**MRAe**

**AVIS DÉLIBÉRÉ**

**SUR LA CONSTRUCTION D'UN PARC PHOTOVOLTAÏQUE AU SOL  
SUR LA COMMUNE D'ARGENTRÉ (53)**

**n° PDL-2023-6829**

Implantation du projet et mesures d'accompagnement (boisements)– source : étude d'impact page 138

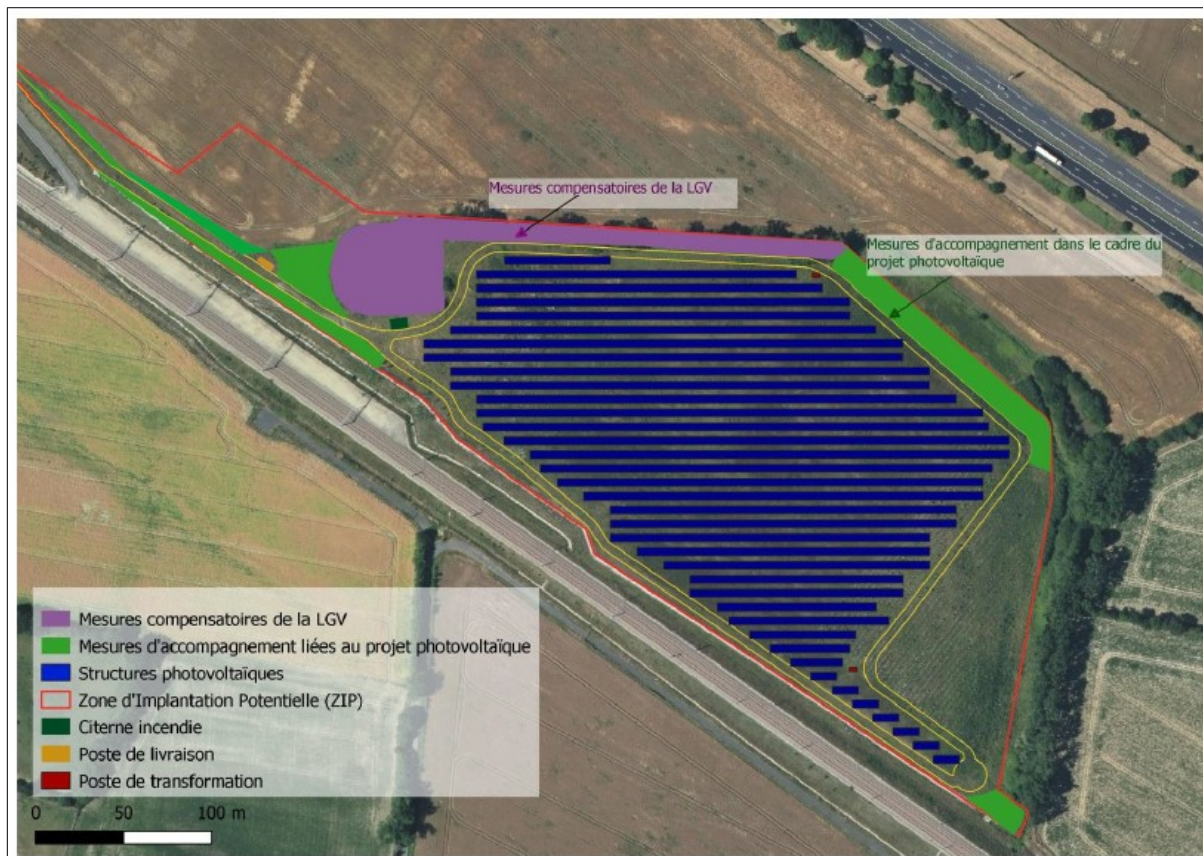
- Identifié dans l'étude d'impact comme une mesure d'accompagnement, le boisement créé sur 4 700 m<sup>2</sup> en bordure du site ne permet pas de compenser l'intégralité des 5 600 m<sup>2</sup> défrichés initialement au niveau du jeune boisement.
- L'impact d'un rejet d'eaux d'extinction d'incendie dans le milieu naturel n'est pas abordé et doit être développé.
- Un bilan carbone du projet accompagné d'une analyse de cycle de vie est à apporter à l'étude d'impact.

- **de compléter l'étude d'impact par une analyse des incidences du raccordement du projet au poste source ;**
- **que les impacts sur le jeune boisement soient compensés sur une surface d'au moins 5 600 m<sup>2</sup> au lieu des 4 700 m<sup>2</sup> prévus ;**
